Klage over Miljøgodkendelse til terrænregulering

Miljøgodkendelse til terrænregulering meddelt den 30. januar 2026.

Sags nummer ved Assens Kommune 25/4223

Mrk. X: Terrænregulering, matrikel 8ae, Skalbjergh By, Vissenbjerg:

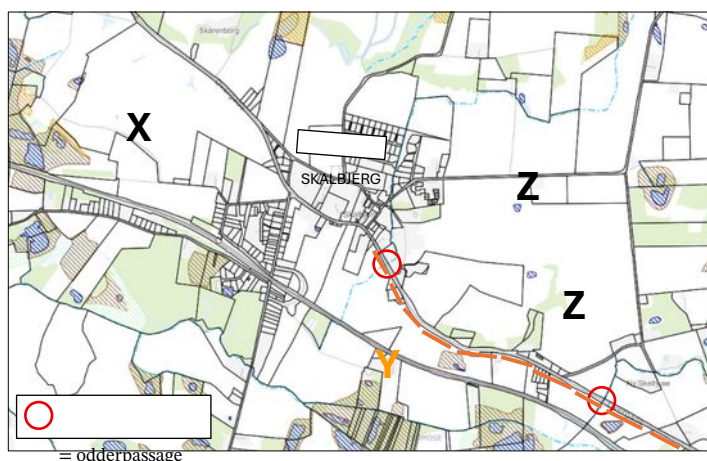
På kortet herunder ses flere projekter, som i skrivende stund ikke er afsluttet. Gennemgående er, at alle projekterne leder overfladevand og drænvand til samme område, og derfra videre til Brænde Å og ud i Natura 2000 området 112 Lillebælt Nord.

Startet i 2023. Lovliggørende tilladelse i 2024 til 20.000 m³ + 1700 ton. Påbud om bortkørsel af for meget jord. Landmanden fortæller efterfølgende at jorden er drænet igen. Ved et miljøtilsyn (21/1-2026) accepterer tilsynet forklaringen, at der er givet to tilladelser af 20.000 m³ til det samme område, men der er **kun én sag** af 20.000 m³ + 1700 ton. Fra området mrk. X kommer øget udvaskning af næringsstoffer i forbindelse med flyttet jord og fra dobbelt dræning.

Cykelstien er anlagt med forbrændingsslagge kategori 3. Kommunen har også lagt slaggen udenfor fast/tæt belægning - og har efterfølgende givet sig selv en §7 dispensation efter restproduktbekendtgørelsen til at lægge slaggen udenfor fast/tæt belægning.

Jordprøver (kommunal og privat) viser forhøjede værdier for kobber, cadmium m.fl.

Ved cykelstien er også etableret 7 brønde til opsamling af overfladevand fra vej og cykelsti - dette ledes også ud i eksisterende recipienter. Fra området mrk. Y kommer øget udvaskning af næringsstoffer i forbindelse med flyttet jord, samt afvaskning af slagter udenfor belægning.

Z er området for denne klage, som også vil betyde øget udvaskning af næringsstoffer i forbindelse med flyttet jord.

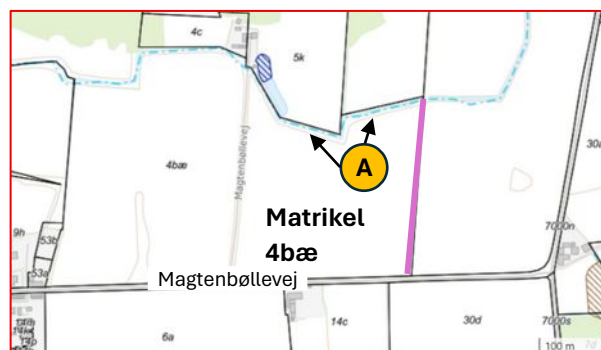
Miljøgodkendelsen stiller krav til beskyttelse af særlige områder, men tager ikke højde for de højtliggende og skrånende arealer. Der mangler højdekort og snittegninger, der viser hvordan fx skåningsanlæg skal anlægges ved hvert problemområde. Der er mangler i synliggørelse af problemområder. På kortudsnit herunder, er pink streger — beskyttede diger.

Fra Magtenbøllevej til beskyttelseszonen 20 meter fra åen er der ca. 200 m. På de 200 meter falder terrænet fra kote 73 til kote 61.

Her mangler en beskrivelse af skåningsanlæg.

Det gennemsnitlige fald er på 6 cm pr meter. Der må lægges max 1,3 meter på terrænet og pålægningen stopper 20 meter fra søen. Et skråningsanlæg, der kan beskytte åen mod afvanding af nærringstoffer fra flyttet jord, ser DN ikke som en mulighed. Det kan ikke lade sig gøre!

Mrk. B: en sø.

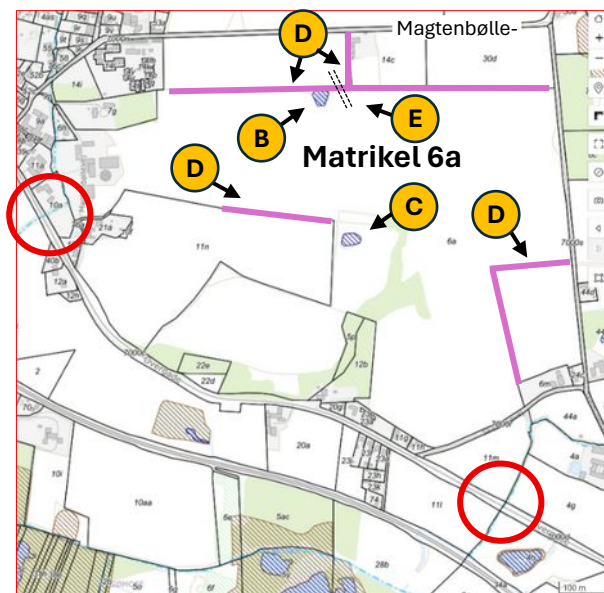
Skråningsanlæg hvordan? GeoFyn: afstanden til søen ikke overholdt ifm. indvinding.

Ikke nævnt. Ligger udenfor området for terrænregulering. Ingen beskyttelse nævnt ift. afvanding af øgede næringsstoffer.

Forholdene er meget forskellige ift. terrænet i nærheden af digerne - derfor er skråningsanlæggene både mulige og umulige.
GeoFyn: Mrk. E diget blev ikke reetableret efter indvinding.
